DETERMINAZIONE DEL DIRIGENTE SERVIZIO VIA/VINCA 27 dicembre 2024, n. 876

[ID VIP 13143] - Parco agrivoltaico avanzato denominato "MEDITERRANEA" di potenza complessiva paria a 57,35 MW e delle relative opere di connessione alla RTN, da realizzarsi nel Comune di Ortona (FG).

Istanza per il rilascio del Provvedimento di VIA statale ex art. 23 del D.lgs. n. 152/2006 e ss.mm.ii.

Relazione tecnica a supporto dell'istruttoria sul progetto

Figura 3– Individuazione degli impianti agrivoltaici presenti nell'area

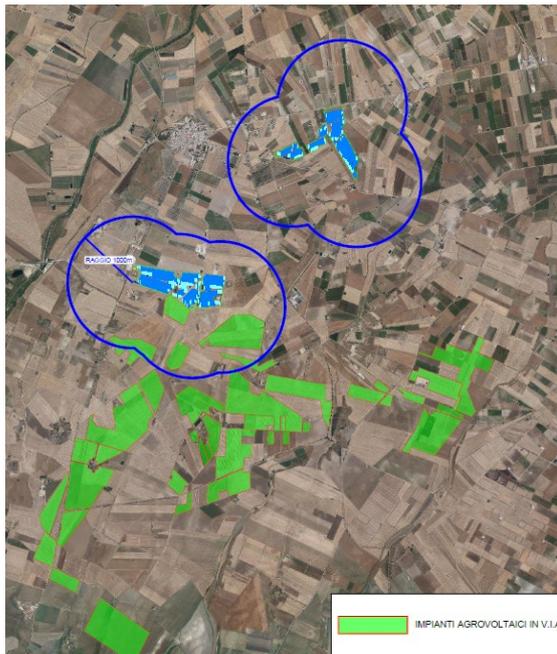
- nell'area interessata **NON sono** già installati impianti della stessa fonte. Nel raggio di 3 km sono stati individuati impianti fotovoltaici attualmente con procedura di VIA in corso e alcuni aerogeneratori con valutazione ambientale chiusa positivamente. **(lett. a);**

Il proponente analizza l'impatto cumulativo del nuovo impianto fotovoltaico in relazione ad altri impianti esistenti entro un raggio di 3 km. Dichiaro che nell'intorno di 3 km dal perimetro dall'impianto non risultano esserci impianti FER anche se vicino al lotto 1 sono stati individuati impianti fotovoltaici attualmente con procedura di VIA in corso e alcuni aerogeneratori con valutazione ambientale chiusa nei pressi del lotto 2. (figure 3 e 4)

Figura 5– Inquadramento Vincolistico Componenti PPTR

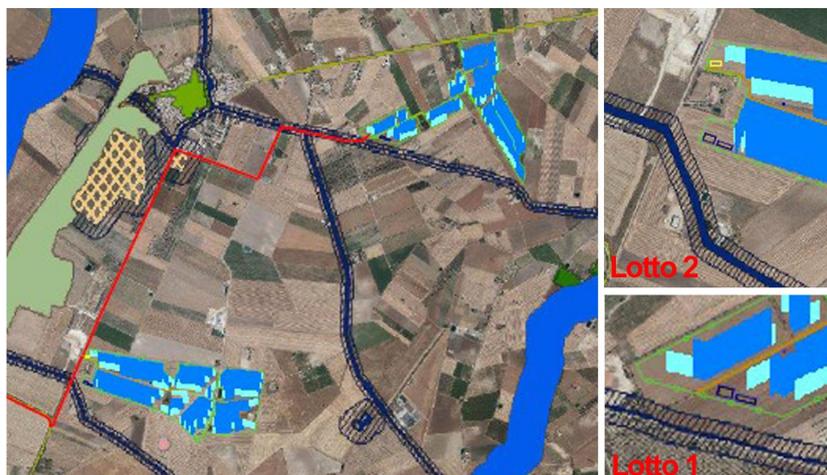
Dall'analisi si evince che l'area del Lotto 1 **non è ricompresa** nel perimetro dei beni sottoposti a tutela ai sensi del D. Lgs. 42/2004 ma **ricade** nella fascia di rispetto dei beni sottoposti a tutela (500 metri per gli impianti fotovoltaici) ai sensi della parte seconda del D. Lgs.42/2004 oppure dell'art.136 del medesimo decreto legislativo (rete dei tratturi).

L'area del lotto 2 dell'impianto è idonea ai sensi dell'art. 20, co.8, lett. c- ter mentre quella del lotto 1 risulta **NON** idonea.
